MIGLIORAMENTO PRODOTTO	CO01400, CO01410, CO01420 CO2100, CO2110, CO2200
CODICE	RG00453

CODICE*	RG00453
IN PRODUZIONE DA	Luglio 2014

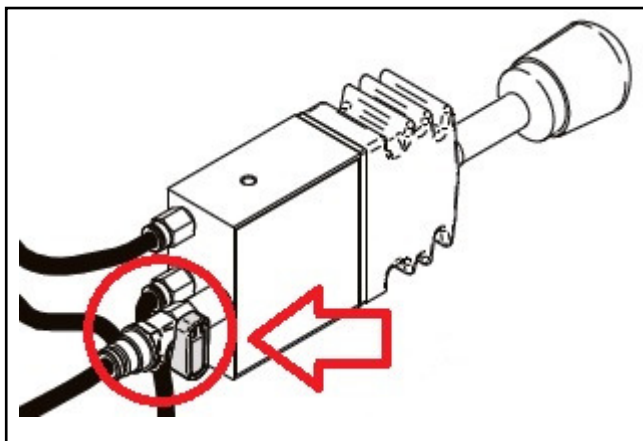
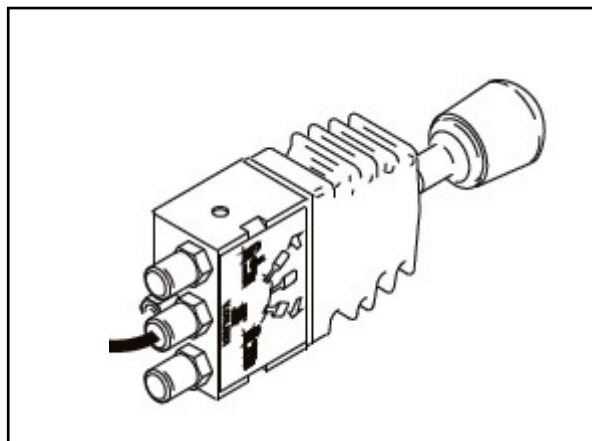
Il kit valvola RG00453 qui sopra è stato aggiornato:

1. Può essere applicato su tutte le valvole V. ORLANDI e kit complementari elencati sopra;
2. Consiste in un rubinetto (evidenziato in rosso), per tagliare l'alimentazione dell'aria compressa durante la marcia del veicolo;
3. L'operatore ad agganciamento avvenuto e dopo aver controllato che il gancio sia chiuso correttamente (vedi istruzioni di uso dei nostri ganci) dovrà azionare la valvola portandola in posizione "OFF" prima di mettersi alla guida.
